NZ.261.121.2024

Dotyczy: Rozbudowa dróg – ul. Łozińskiego i ul. Dybowskiego wraz z wykonaniem kanalizacji opadowej i osadnikiem. Znak sprawy: 13/IX/2024

Zamawiający zgodnie z art. 135 ust 6 ustawy Prawa zamówień publicznych przekazuje treść pytań wraz z odpowiedziami:

System odwodnienia liniowego ACO Drain® S 200 K¹⁾ z ryglem przesunym wzdłużnym Powerlock®

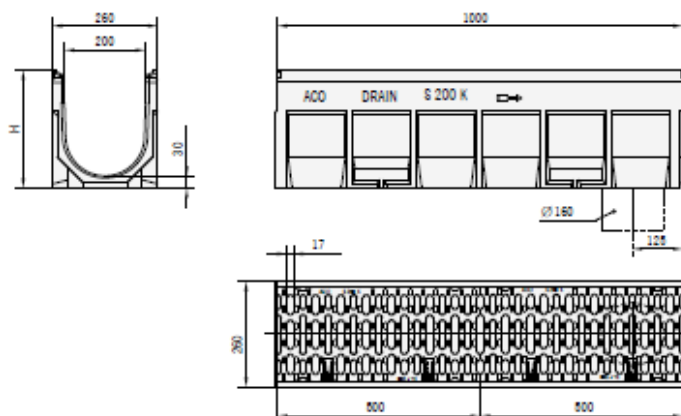
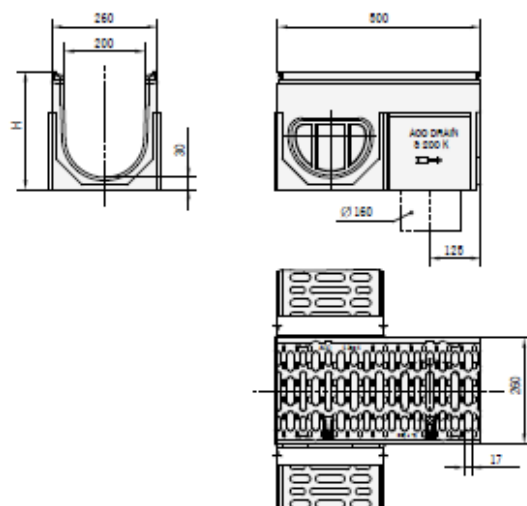
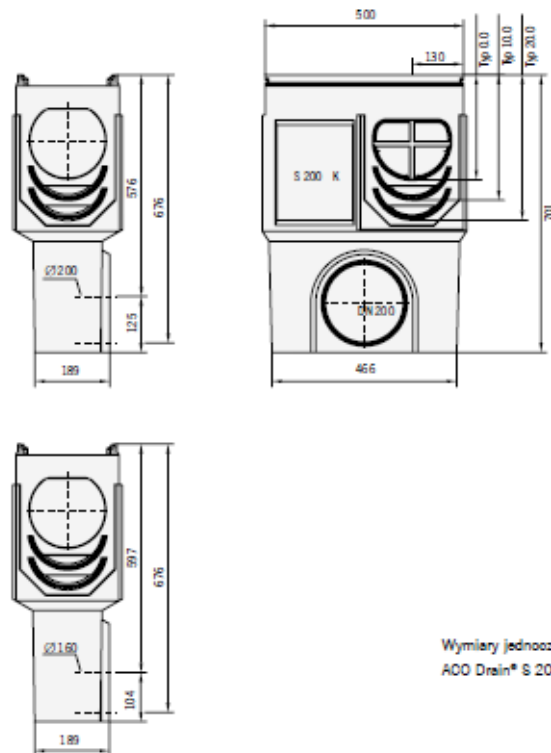
Czy zamawiający wyraża zgodę na ujednoczenie materiału z jakiego ma zostać wykonany system odwodnień liniowych dla przedmiotowej inwestycji i wyrazi zgodę na system zgodny z EN 1433 z nienasiąkliwego polimer betonu w klasie mrozoodporności F1000, klasie obciążenia D400, ruszt żeliwny z 12 ryglami/ mb przy szerokości wewnętrznej min 200 mm Karta katalogowa oraz DWU w załączniku.

Zamawiający dopuszcza materiał ACO, jako równoważny.
